Città metropolitana di Venezia

COMMISSIONE VALUTAZIONE DI IMPATTO AMBIENTALE

Parere n. 6/2020

Intervento: Centro commerciale "Jesolo Magica". Comune di localizzazione: Jesolo

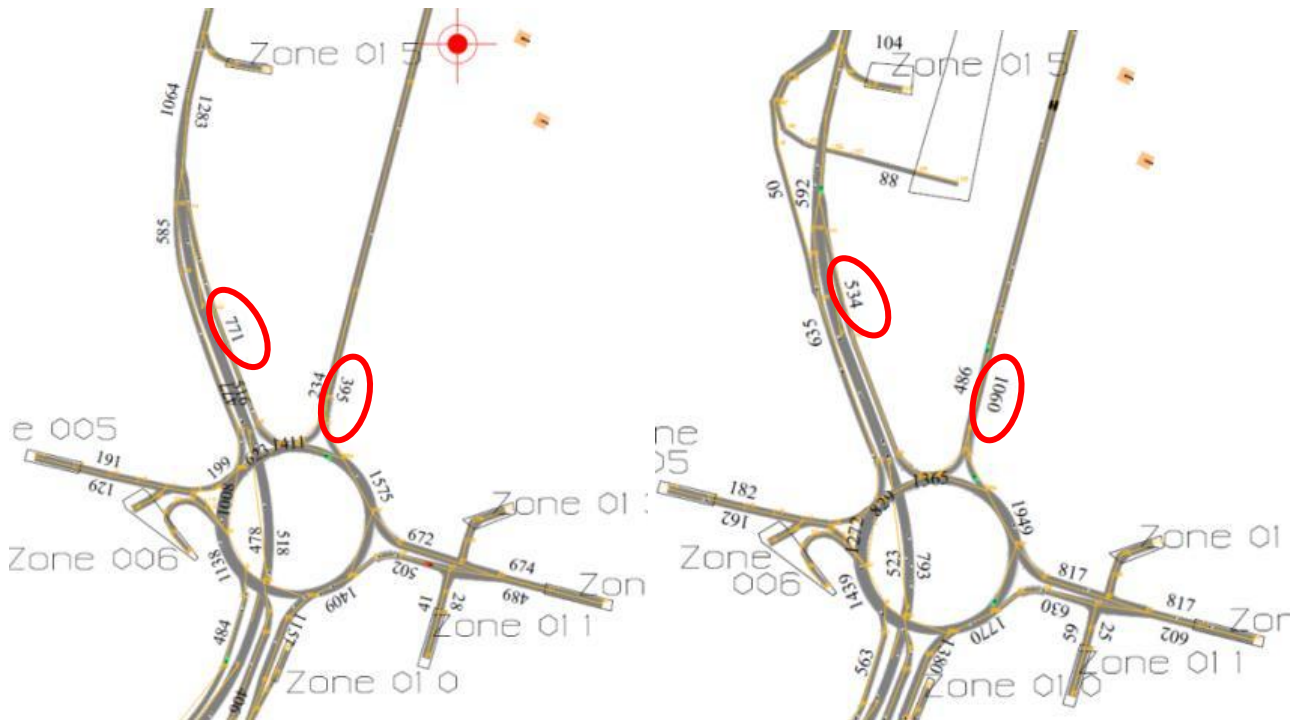
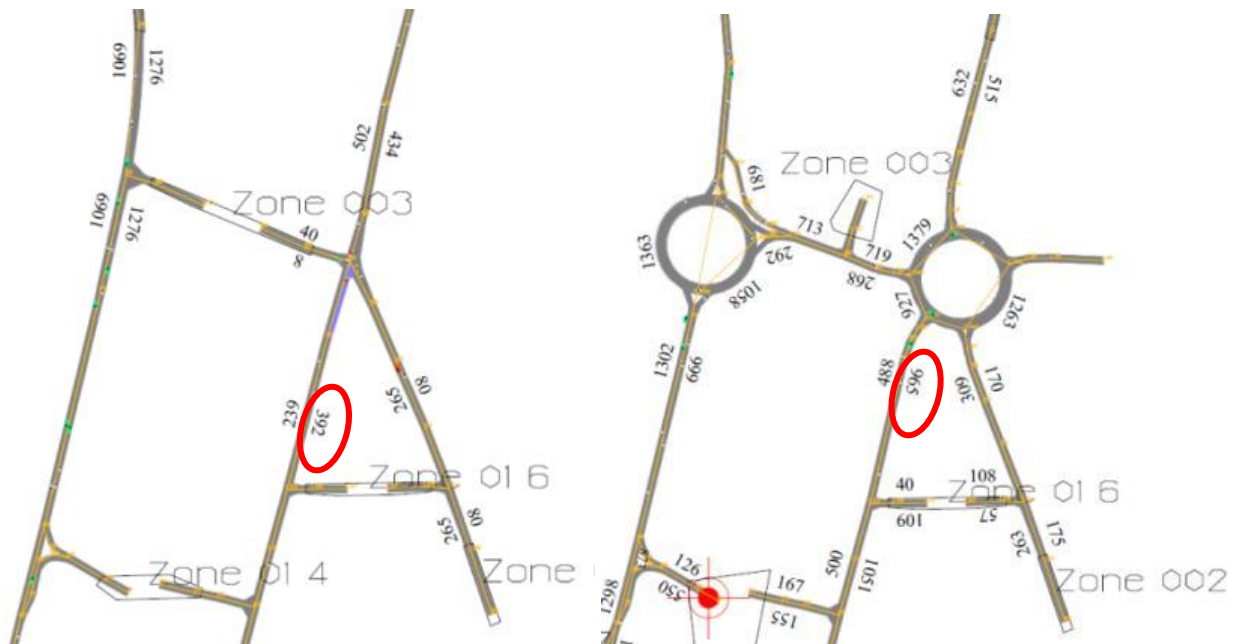
A commento dei dati sopra riportati, si segnala che del confronto dei flussi veicolari dello scenario di fatto SDF con il progetto SDP7 si riscontra un alleggerimento della S.R. n. 43 da parte dei flussi provenienti dalla rotatoria Picchi in direzione nord, i quali sono stati ridistribuirsi sul diverso percorso S.P. n. 42 – Via La Bassa, per poi accedere in strada regionale. Nello stato di fatto i rami SR43 e SP42 in uscita dalla rotatoria Picchi evidenziano flussi veicolari rispettivamente di 771 e 395 veic.eq./h mentre nello scenario di progetto ne sono stati simulati 534 e 1060 veic.eq./h, come illustrato nelle seguenti immagini sulla SP42 si riscontra un incremento dei flussi in direzione nord di circa 2,7 volte rispetto al SDF.

Analogamente si segnala l'incremento dei flussi veicolari nel ramo sud della SP42 in direzione nord della rotatoria con via Mameli e via la Bassa con l'aumento da 392 a 965 veic.eq./h, un incremento dei flussi di circa 2,5 volte rispetto alla SDF, come illustrato nelle seguenti immagini.

Tali ipotesi di redistribuzione dei flussi veicolari non sono state supportate dal Proponente.

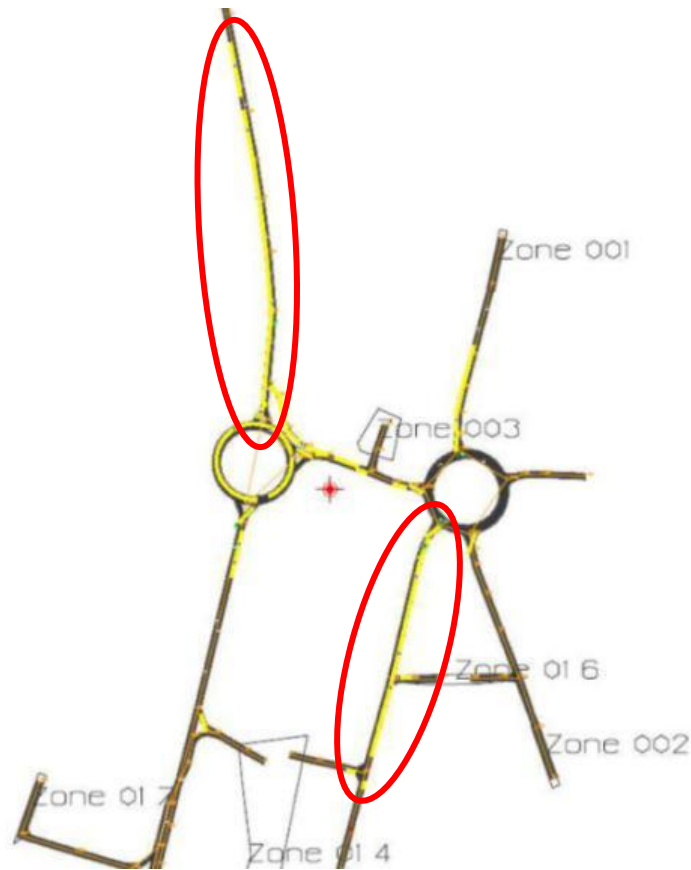
- ramo nord in direzione sud della nuova rotatoria tra SR43 e via la Bassa;
- ramo sud della SP42 in direzione nord della nuova rotatoria con via la Bassa e via Mameli.

Per quanto sopra si può concludere che l'impatto sarà significativo in ragione delle evidenze reali sul traffico attuali e dalle ipotesi poste a base dello studio viabilistico e dai modelli di simulazione. Pertanto sarà necessario verificare a posteriori, mediante l'esecuzione di monitoraggi del traffico, sia i livelli di servizio delle aste interessate e delle nuove intersezioni a rotatoria, in particolare sull'efficacia della pista complanare monodirezionale di by-pass dell'anello della rotatoria sulla SR43, sia la fruibilità viabilistica dell'area commerciale.

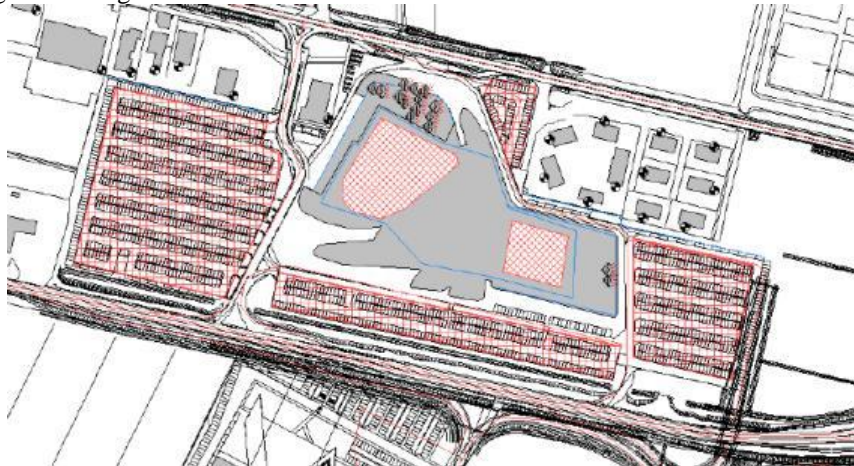
fornito informazioni in merito alla modalità di stima potere fonisolante considerato nella valutazione acustica. Si riporta di seguito il riepilogo delle sorgenti sonore considerati nello studio.

Si segnala che le pannellature fonoisolanti sono poste ad un'altezza inferiore rispetto alla propagazione acustica generata da persone in piedi o da strumentazione musicale.
